莆田市建筑设计有限公司修改设计通知单

工程编号	2020023	工程名称	延寿生活垃圾转运站升级改造项目	修改编号	001
专业	结构	建设单位	莆田市荔盛市容环卫建设有限公司	日期	
设计修改理由	☐ 1.施工图审查意见必须完善设计; ☐ 2.原设计的图纸错、碰、缺更正; ☐ 3.原设计计算的更正; ☐ 4.原构造设计的改进或完善; ☐ 5.相关专业设计人员要求配合更改; ☐ 6.地质条件与原资料有出入造成的修改; ☐ 7.建设单位要求更改; ☐ 8.施工的差错必须修改设计; ☐ 9.货源供应情况的变化而更改; ☒ 10.施工条件变化的更改。

工程编号	2020023	工程名称	延寿生活垃圾转运站升级改造项目	修改编号	01
专业	建筑	建设单位	莆田市荔盛环卫建设有限公司	日期	2021.03
设计修改理由	☐ 1.施工图审查意见必须完善设计; ☐ 2.原设计的图纸错、碰、缺更正; ☐ 3.原设计计算的更正; ☐ 4.原构造设计的改进或完善; ☐ 5.相关专业设计人员要求配合更改; ☐ 6.地质条件与原资料有出入造成的修改; ☒ 7.建设单位要求更改; ☐ 8.施工的差错必须修改设计; ☐ 9.货源供应情况的变化而更改; ☐ 10.施工条件变化的更改。

基础梁加固大样

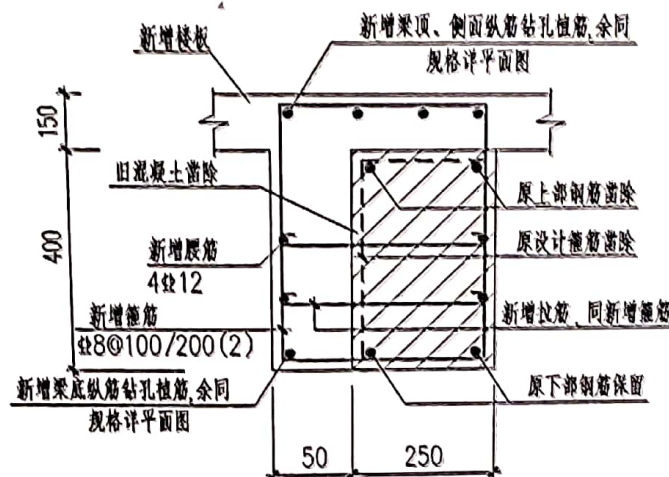
1、根据工程联系单及现场施工情况，6交D~F轴处原有基础梁已断裂，现予以加固，具体做法如下图：

注:1、新增混凝土采用C30自密实混凝土。

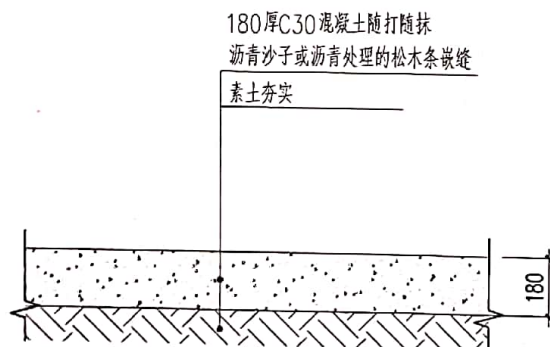
- 1、原设计外墙外扩至河道8米处,并延申至桥头。
- 2、建筑1-4轴交A轴原雨蓬改为拆除。
- 3、场地新增地磅位置,详变更总平面图。
- 4、转运站卸料大厅基层设计如下图所示。
- 5、1、室内外装修表中,女卫、男卫、第三卫生间、门厅设置铝扣板吊顶,做法详顶15/H26-11J930。女卫、男卫、第三卫生间吊顶高度800,门厅吊顶高度200。

1、卸料平台、垃圾转运站内部一层地面基层做法更改如下:
